② 改善箇所説明図

改善内容

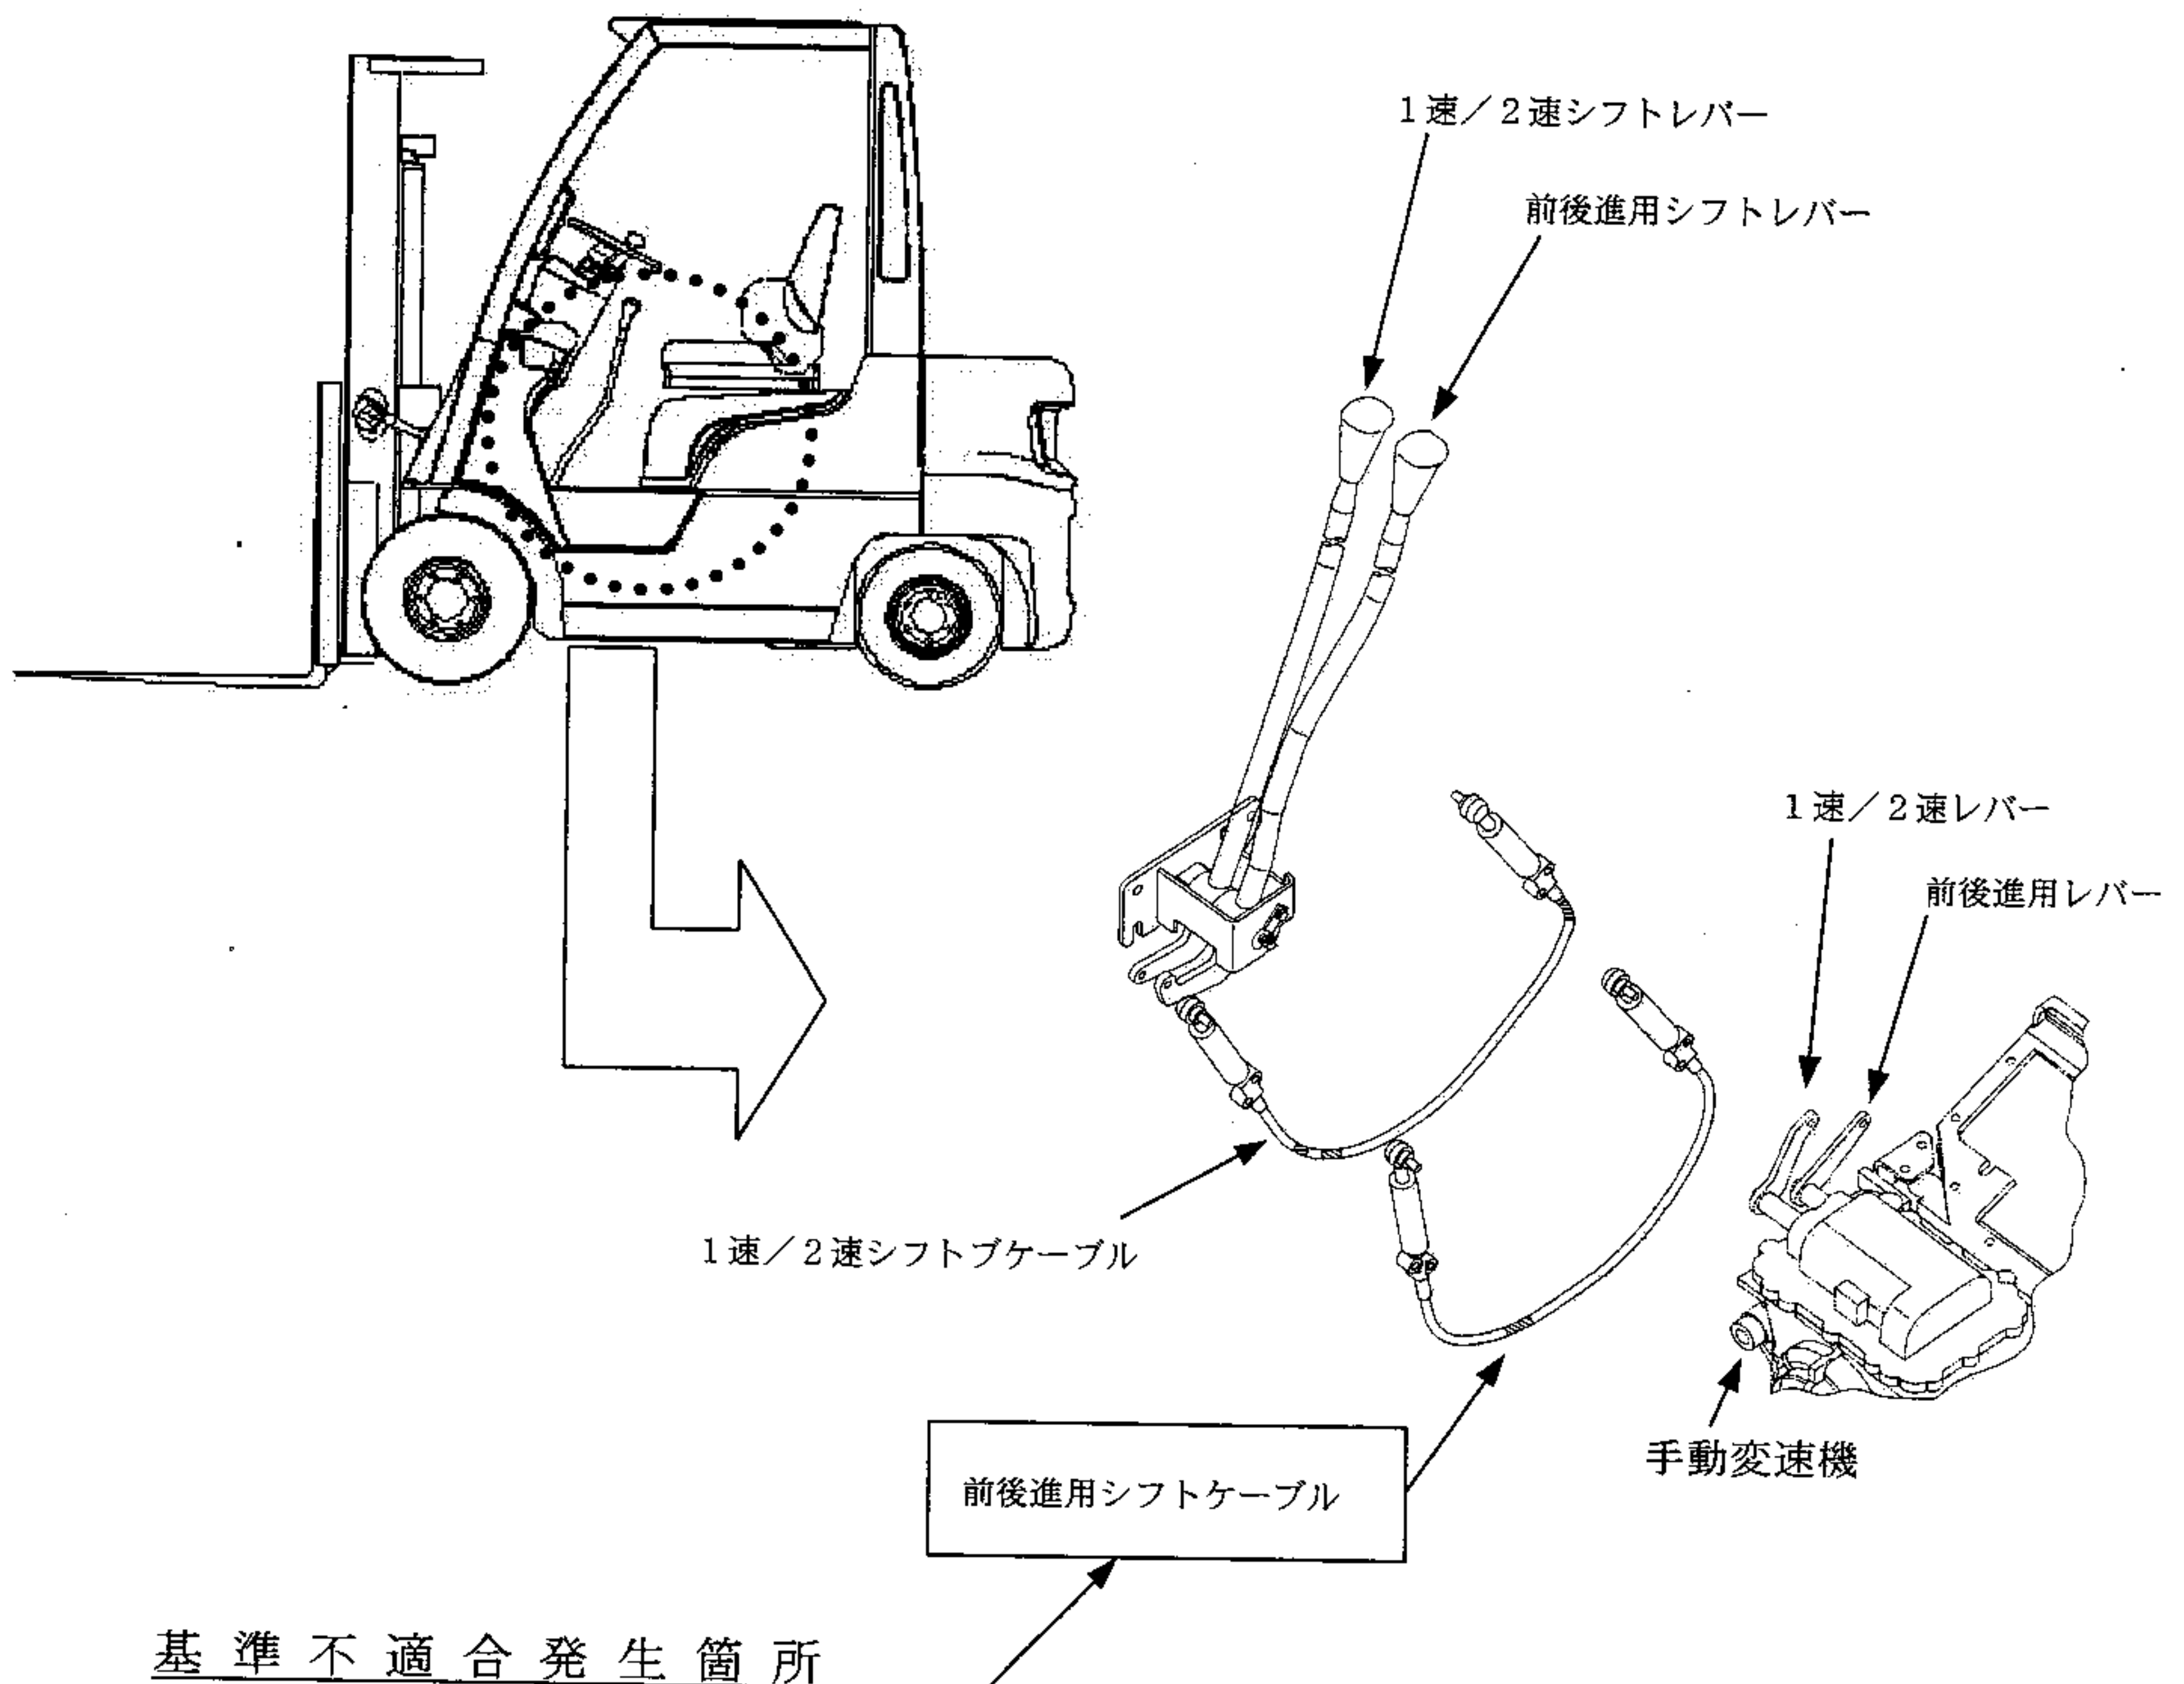
手動変速機付車において、前後進用シフトケーブルの長さが不適切なため、当該ケーブルの一部に大きな曲げが加わり、シフト操作を繰り返すと、ケーブルが折損することがある。そのため、シフト操作が出来なくなり、走行不能となるおそれがある。

全車両、前後進用シフトケーブルを対策品に交換する。

前後進用シフトケーブルの手動変速機側先端に、白ペイントを塗布する。
